リサイクル燃料備蓄センター設工認
設3-補-002
2023年3月28日

リサイクル燃料備蓄センター  
設計及び工事の計画の変更認可申請書  
(補足説明資料)

設計用床応答曲線の作成方針

リサイクル燃料貯蔵株式会社

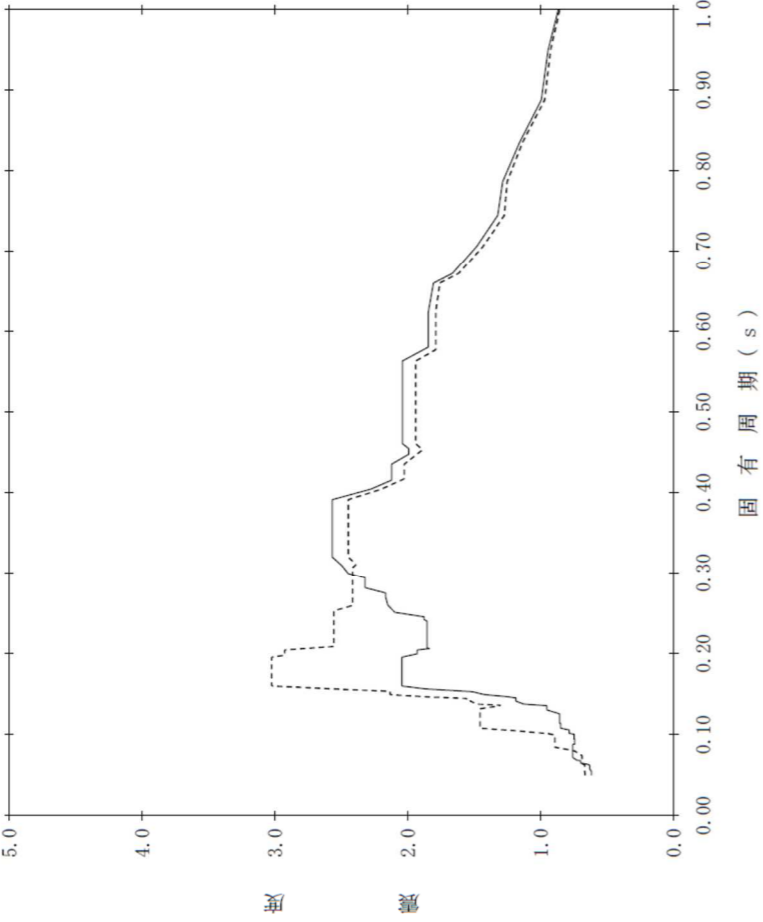
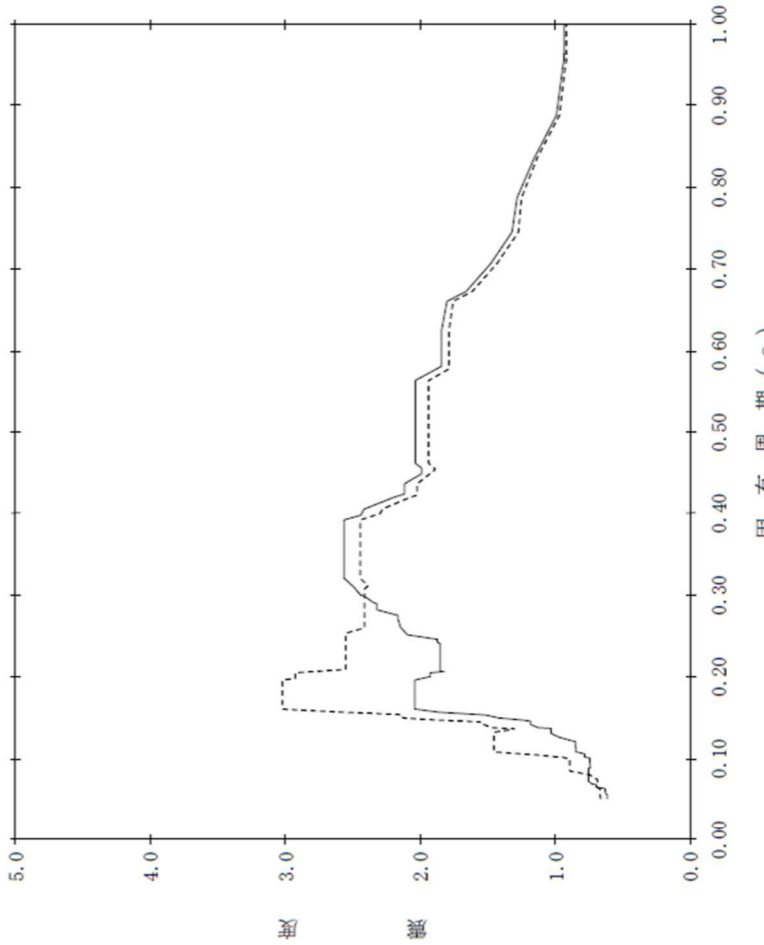
$S_s$ -B5 の追加

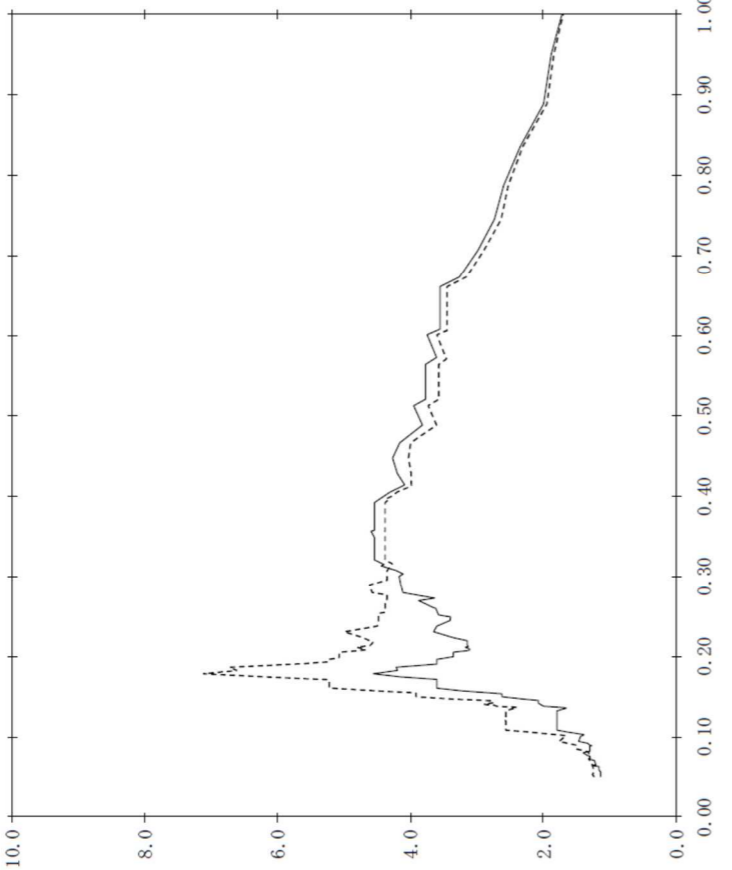
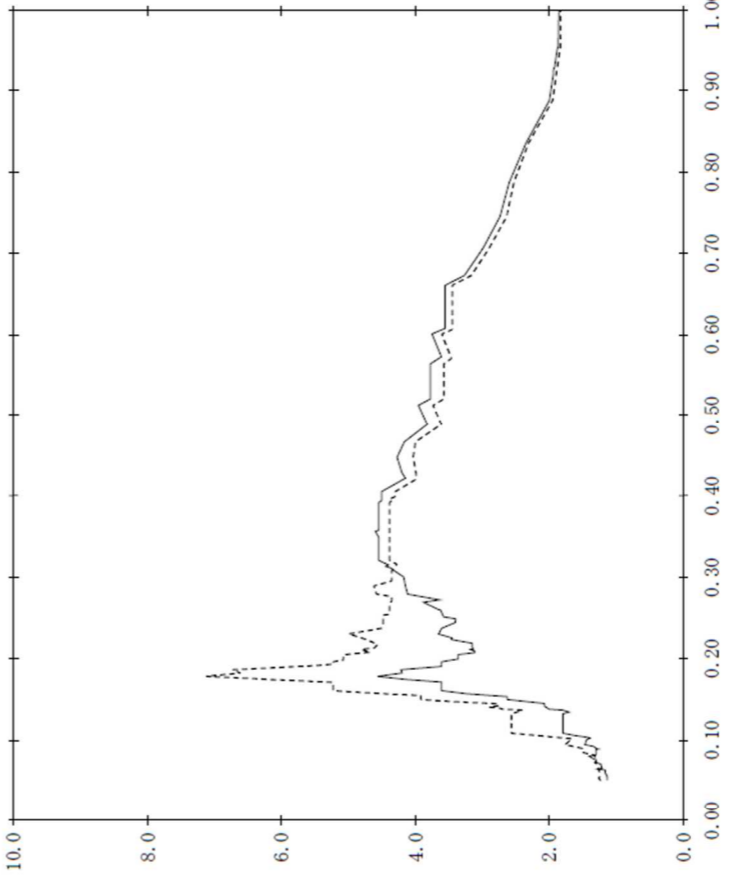
S<sub>s</sub>-B5 の追加
